**AVIS RELATIF À LA PROTECTION
CONTRE LES EVENTUELS EFFETS NOCIFS ET NUISANCES
PROVOQUÉS PAR LES RAYONNEMENTS NON IONISANTS
GÉNÉRÉS PAR DES ANTENNES ÉMETTRICES STATIONNAIRES**

Commune : ANS - Exploitant : TELENET GROUP

Référence exploitant : LG2313B

Rapport n° 310 / 2025

Figure 1 : Vue en plan des lieux de séjour et des points de contrôle

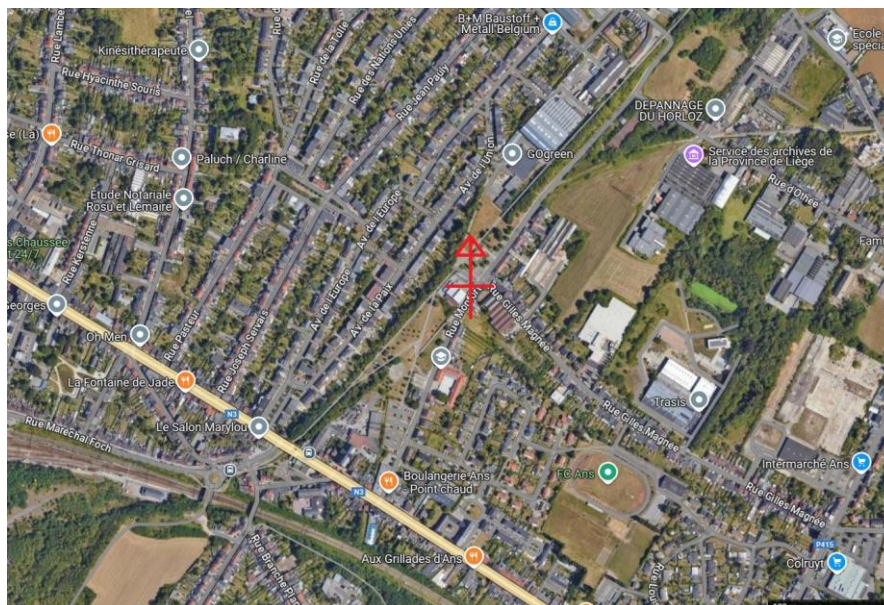
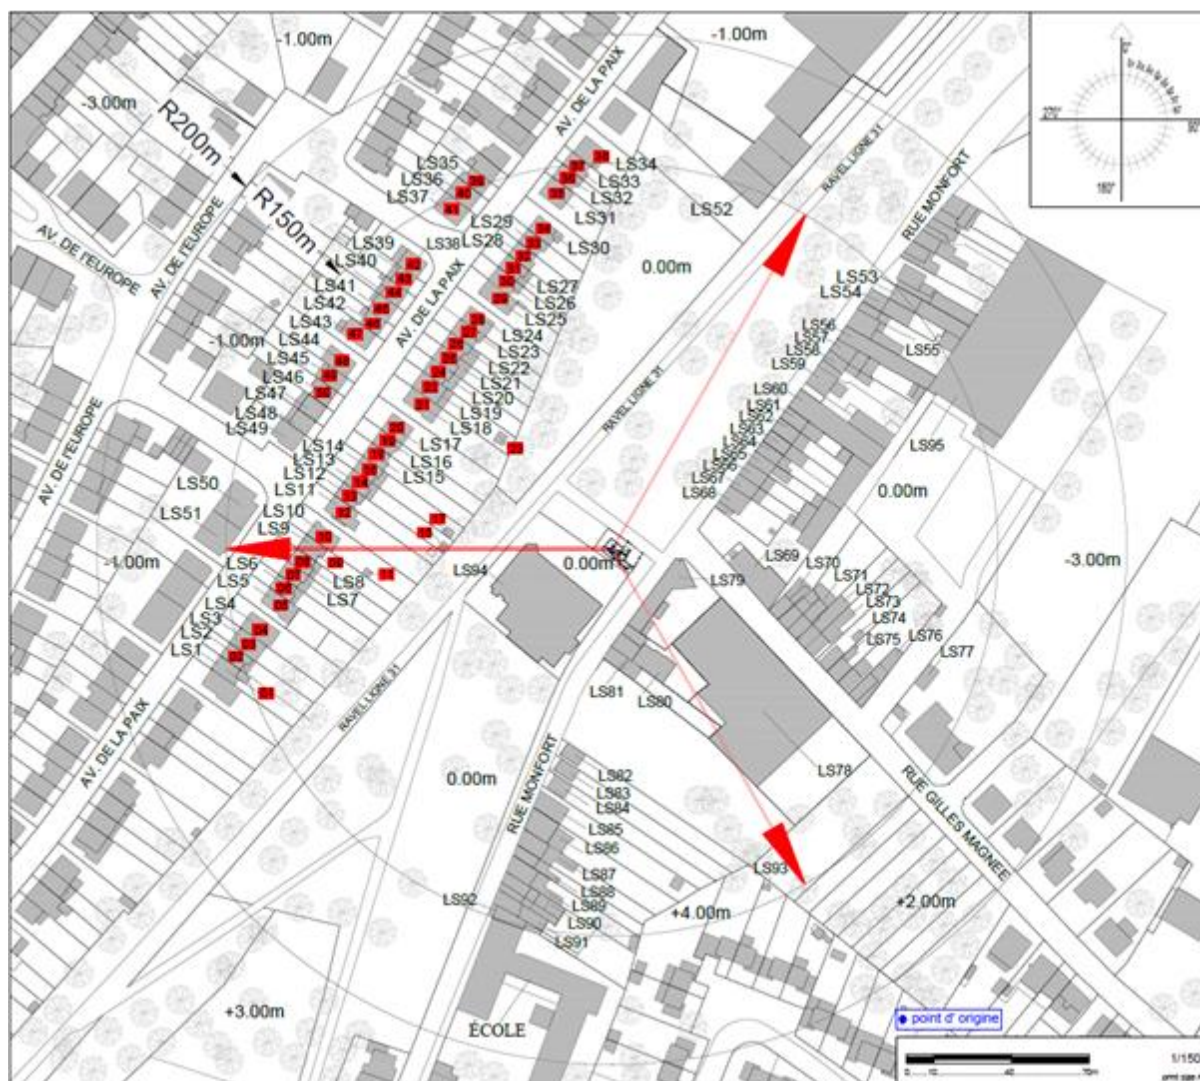
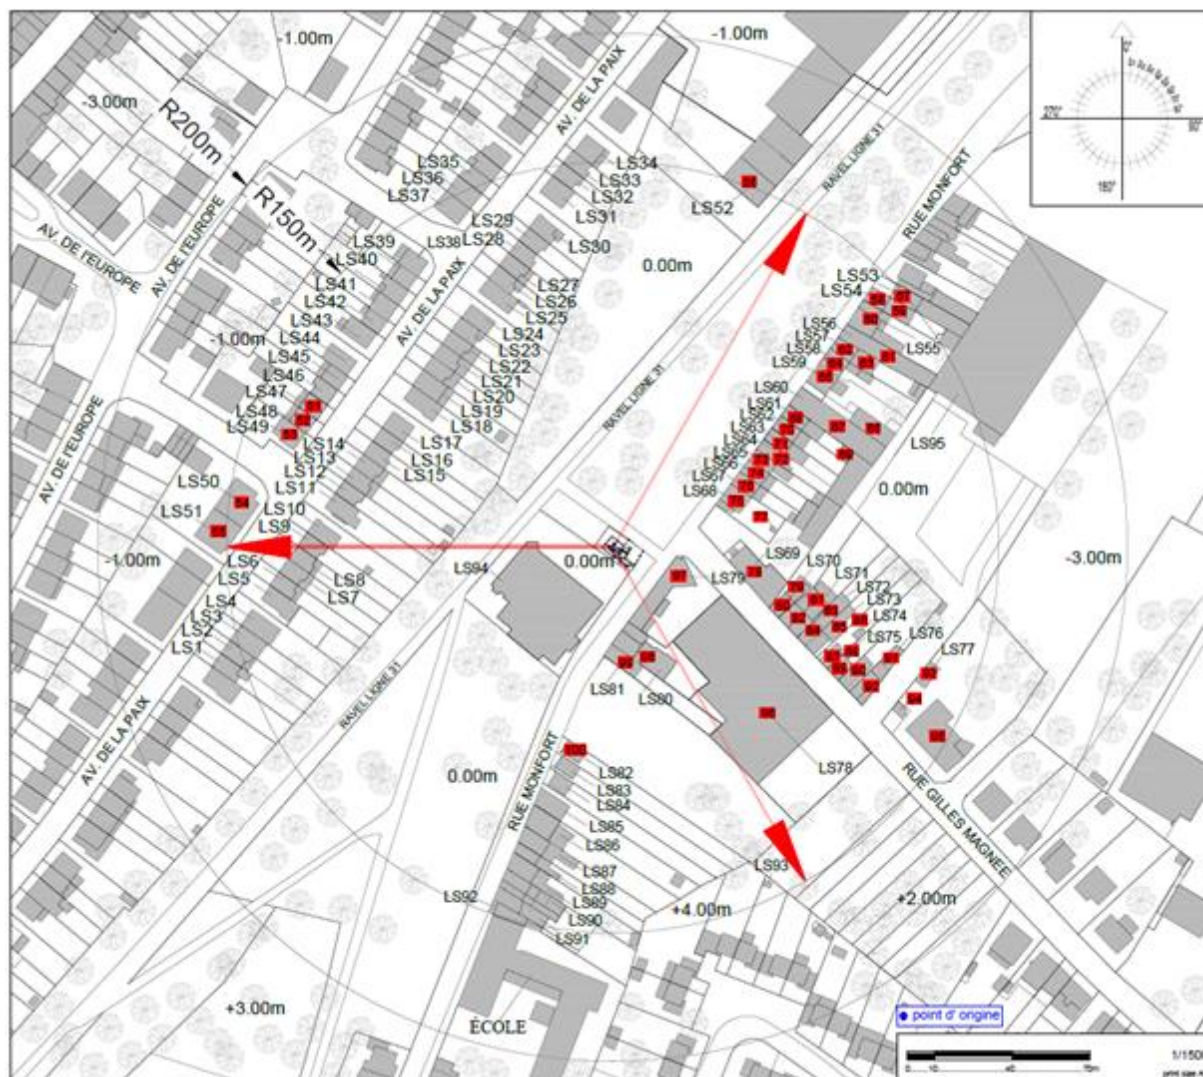
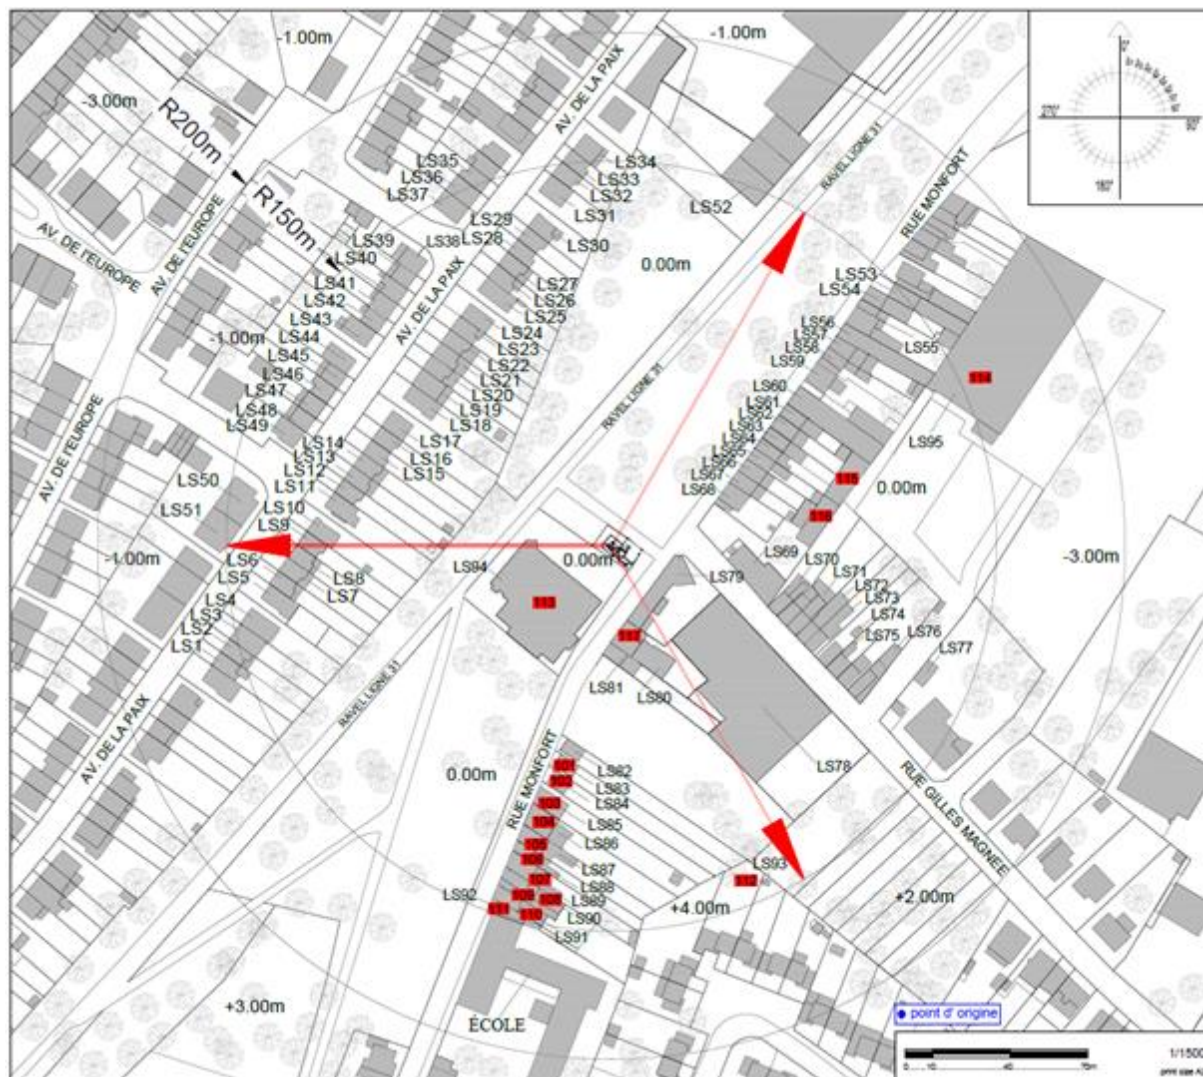
Les fréquences d'émission, la puissance rayonnée par chacune des antennes et leur gain permettent de déterminer le rayon de la zone à analyser. Tout dépassement de la limite par installation est exclu en dehors de cette zone. Le tableau 2 reprend les 35 LS² pour lesquels l'indice d'exposition est le plus élevé. Les différentes colonnes indiquent :

- le numéro du point de contrôle repris sur un des plans de la figure 1;
- le numéro du LS dans lequel se trouve le point de contrôle de la 1^{ère} colonne ;
- l'atténuation d'obstacle prise en compte pour le calcul de l'indice d'exposition dans le LS ;
- le résultat du calcul de l'indice d'exposition.

N° point de contrôle	LS	Atténuation (dB)	Indice d'exposition relatif à la limite par installation IE_i
14	LS13	3,0	0,732
16	LS14	3,0	0,729
12	LS11	3,0	0,728
13	LS12	3,0	0,716
18	LS15	3,0	0,698
96	LS78	3,0	0,691
10	LS10	3,0	0,665
19	LS16	3,0	0,663
70	LS62	3,0	0,636
9	LS9	3,0	0,629
20	LS17	3,0	0,619
8	LS8	3,0	0,592
65	LS59	3,0	0,572
64	LS58	3,0	0,562
7	LS7	3,0	0,556
67	LS60	3,0	0,540
21	LS18	3,0	0,522
6	LS6	3,0	0,520
71	LS63	3,0	0,518
5	LS5	3,0	0,496
89	LS75	3,0	0,486
84	LS72	3,0	0,480
62	LS57	3,0	0,480
69	LS61	3,0	0,475
102	LS84	3,0	0,454
63	LS57	3,0	0,454
22	LS19	3,0	0,453
88	LS75	3,0	0,439
52	LS48	3,0	0,421
4	LS4	3,0	0,420
53	LS49	3,0	0,417
11	LS10	3,0	0,415
112	LS93	3,0	0,413
72	LS64	3,0	0,410
83	LS72	3,0	0,408

En ce qui concerne les antennes de l'installation mentionnées dans le tableau 1, la distance maximale à laquelle la limite pourrait être atteinte, à l'extérieur, est égale à 136,5 m. S'il n'y a pas de LS à une distance inférieure, les antennes respectent forcément la limite d'immission.

Dans le cas des LS situés à l'intérieur des bâtiments, une atténuation d'obstacle est prise en compte et il en résulte que la distance maximale à laquelle la limite pourrait être atteinte se réduit à 96,6 m.

Figure 2 : Vue en plan des installations d'antennes dans un rayon de 300 mètres autour de l'installation faisant l'objet de la demande d'avis

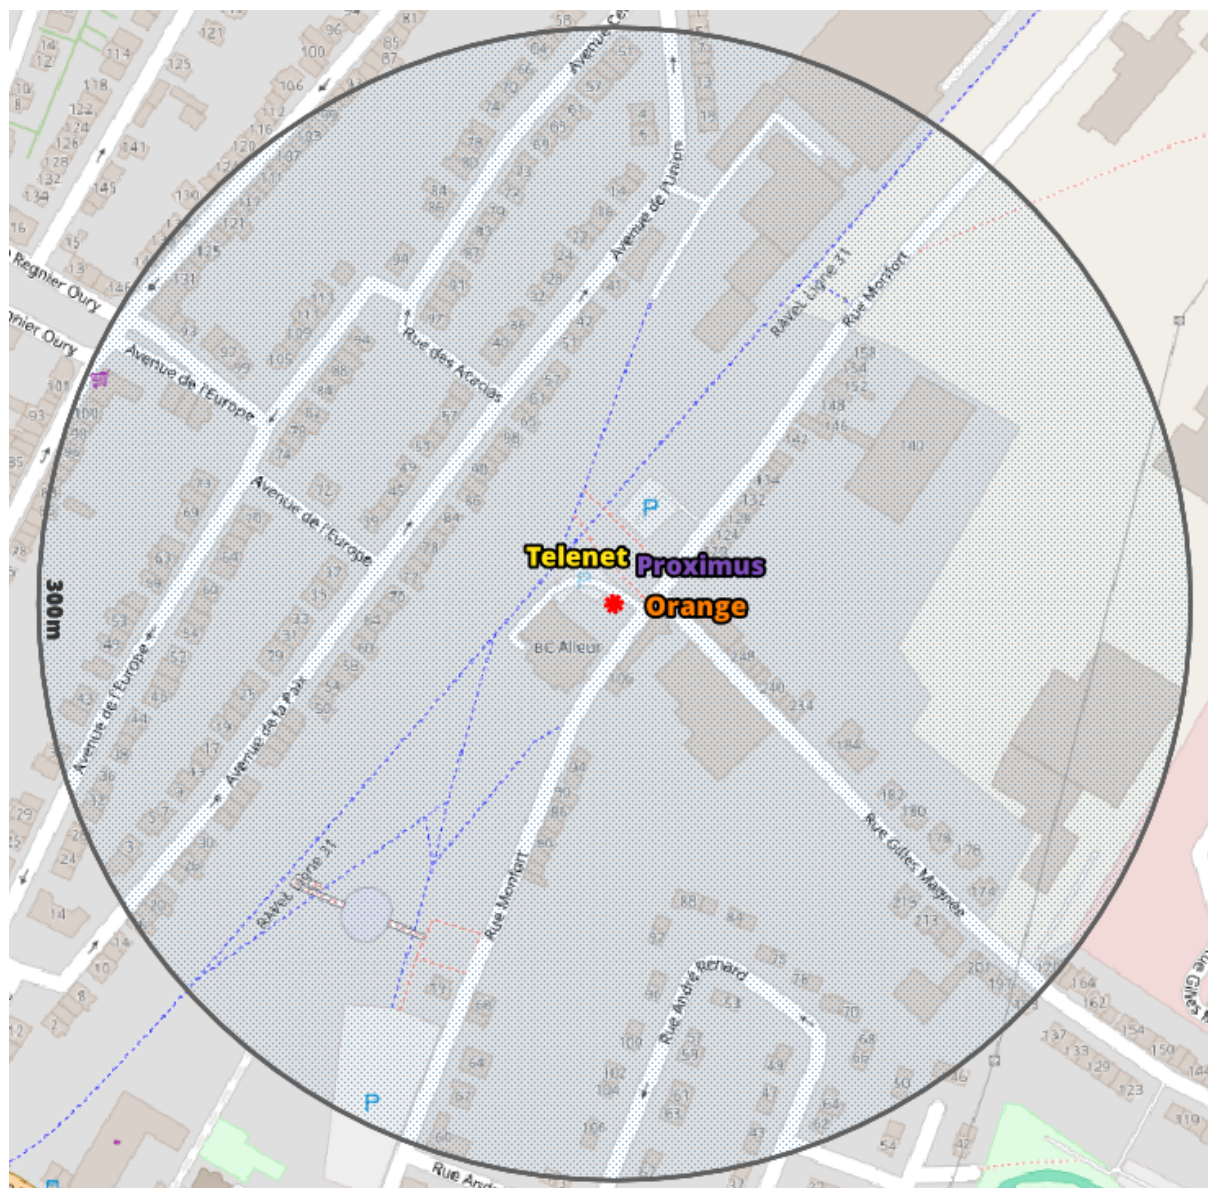
Le plan en projection verticale de la figure 2 indique la localisation des installations d'antennes émettrices stationnaires visées par le décret et situées dans un rayon de 300 mètres autour de l'installation référencée dans le paragraphe 2 et localisée au centre du cercle. Les données de localisation de ces antennes et les avis correspondant sont accessibles via le cadastre en ligne des antennes émettrices stationnaires⁸. Les installations prises en compte dans l'évaluation du respect de la limite cumulative sont les installations d'antennes émettrices déclarées en service par l'exploitant à la date du présent avis, à l'exception de l'installation référencée dans le paragraphe 2 et éventuellement d'autres installations ayant fait l'objet d'une demande d'avis à la même date et qui sont situées à l'intérieur de la zone de 300 mètres de rayon.

Compte tenu des considérations ci-dessus, il apparaît que l'intensité du rayonnement électromagnétique généré, dans les lieux de séjour situés dans un rayon de 300 mètres autour de l'installation référéncée dans le paragraphe 2, par l'ensemble des antennes émettrices stationnaires de l'ensemble des exploitants du même site d'antennes émettrices stationnaires respecte la limite fixée à l'article 4, § 2 du décret.
